LANNION-TREGOR COMMUNAUTE

De la commune de LANNION

Dossier de modification simplifiée n°4

Bilan de la mise à disposition du Public

Extrait du règlement graphique:
Site de Nod Huel après modification simplifiée n°4 du PLU

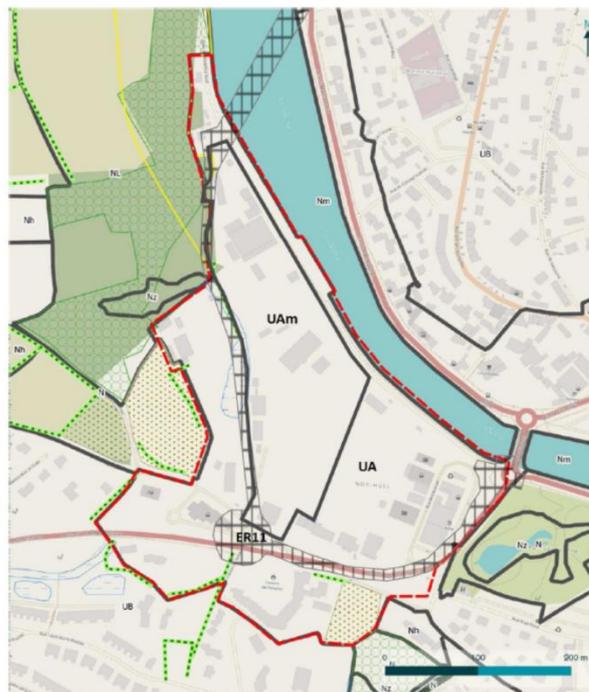
Synthèse des remarques	Analyse	Modification du dossier
1 (Gildas Morvan)	Fond de plan montrant des bâtiments inexistant sur la zone UAm : fausse impression de densité	Le fond de plan est issu du cadastre officiel qui effectivement n'a pas été actualisé suite à la démolition de plusieurs constructions. La mise à jour du cadastre est indépendante de la procédure de modification simplifiée. Les photographies permettent de comprendre la situation actuelle, et montrent que ces démolitions n'ont pas supprimé le caractère artificialisé du site (restes de plateforme, matériaux) tandis que des aménagements (parking de centre-ville, aire de stationnement camping-car) n'apparaissent pas au zonage mais constituent également des espaces artificialisés.	Pas de modification.
	Localisation dans la bande des 100m du rivage de la mer en espace non urbanisé au nord-ouest de l'ancienne usine de gaz	Le PLU de Lannion approuvé le 31/02/2013 après consultation des personnes publiques associées et enquête publique considère le site de Nod Huel comme non concerné par la bande de 100m du rivage (cf rapport de présentation p165 et zonage). De plus, l'artificialisation de près de la totalité du site est claire et constatée depuis plusieurs dizaines d'année. La partie restée naturelle à l'ouest est exclue du projet de renouvellement urbain.	Pas de modification.

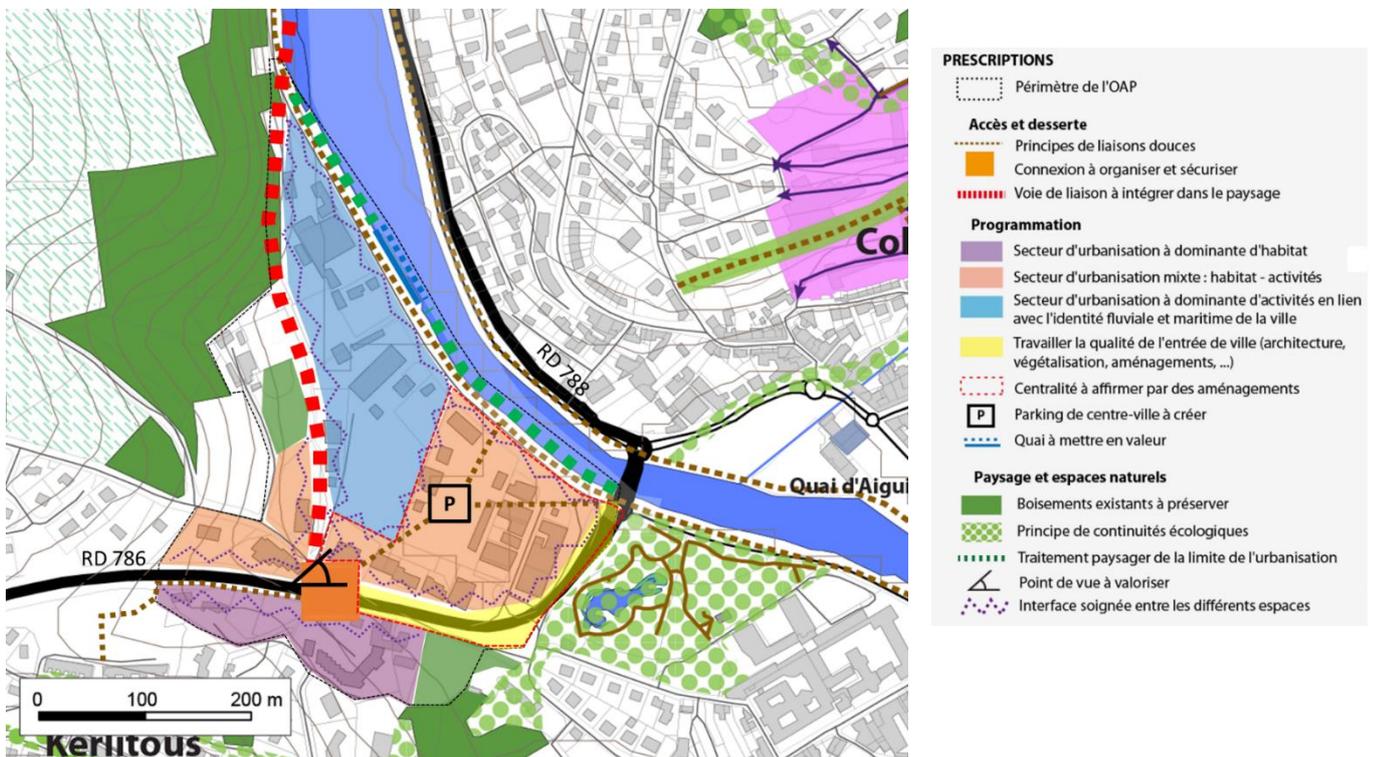
<p>Conseil départemental des Côtes d'Armor</p>	<p>La légende des OAP n'inclut pas le pointillé rouge.</p>	<p>Le pointillé rouge est bien légendé comme « centralité à affirmer par des aménagements ».</p>	<p>Pas de modification</p>
	<p>L'itinéraire de randonnée St Herbot/Loguivy inscrit au PDIPR doit être maintenu ou doit faire l'objet d'un itinéraire de substitution de même qualité (rue Laouenan / RD786 / halage).</p>	<p>L'OAP sera modifiée pour intégrer le tronçon rue Laouenan en tant que liaison douce connectée aux autres tronçons de l'itinéraire.</p>	<p>OAP : ajout d'un tireté brun rue Laouenan continu vis-à-vis des liaisons douces existantes ou à créer au sud de la RD786 et au sein du site de Nod Huel (schéma) et ajout à l'objectif 2 « les itinéraires de randonnée existant seront préservés à leur emplacement ou feront l'objet d'itinéraire de substitution de même qualité. »</p>
<p>Préfet des Côtes d'Armor</p>	<p>Préconise un premier niveau de plancher des bâtiments à 6.30 IGN69 avec des recommandations concernant leur vulnérabilité (hauteur des prises, des bacs à déchets, des moteurs, etc.) pour les parcelles concernées par le risque de submersion marine, en fonction de l'aménagement des parcelles et de leur destination. (cf guide d'application de l'article R111-2CU)</p>	<p>Le règlement de la zone UA expose qu'« Une partie du territoire communal est concernée par des risques de submersion marine qui peuvent entraîner l'inondation des berges du Léguer et leurs abords. L'information relative à ce risque figure en annexe du présent PLU.[...] Il revient aux maîtres d'ouvrage de prendre les dispositions techniques nécessaires et adaptées pour garantir la pérennité et la stabilité des ouvrages et des constructions à édifier. » Le guide d'application mentionné par le Préfet figure en annexe du PLU.</p> <p>L'OAP précise à l'objectif 3 que « l'aménagement du quartier imposera de composer avec le risque inondation et submersion marine au moyen de choix d'implantation judicieux et de techniques adaptées pour limiter l'exposition des personnes et des biens. »</p> <p>L'enjeu lié à la submersion marine est donc bien pris en compte même si des dispositions précises ne figurent pas au règlement. L'objectif était de favoriser l'émergence de projets adaptés, basés sur une étude technique plus poussée du risque et étudiés au cas par cas en fonction des caractéristiques des projets, non figés à ce stade.</p>	<p>Le règlement UA2 précisera que « Dans le secteur de Nod Huel concerné par un risque de submersion marine, les constructions et installations autorisées devront comporter des dispositions constructives adaptées permettant de protéger les personnes et réduire la vulnérabilité des biens exposés au risque d'inondation. Si nécessaire, l'autorisation d'urbanisme pourra être assortie de prescriptions, telles :</p> <ul style="list-style-type: none"> • le positionnement à une cote minimale du premier niveau de plancher de 6.30 IGN69 (en privilégiant les vides-sanitaires) • la création d'une zone refuge située à une cote minimale et permettant l'évacuation en cas d'inondation; • l'absence de volets électriques sur les ouvrants prévues pour l'évacuation par les services de secours (ouverture manuelle demandée); • la surélévation des équipements tels que compteur électrique, réseaux électriques, chaudière, cuve à fioul; • l'utilisation de matériaux et de revêtements hydrofuges ou peu sensibles à l'eau pour les sols et les murs
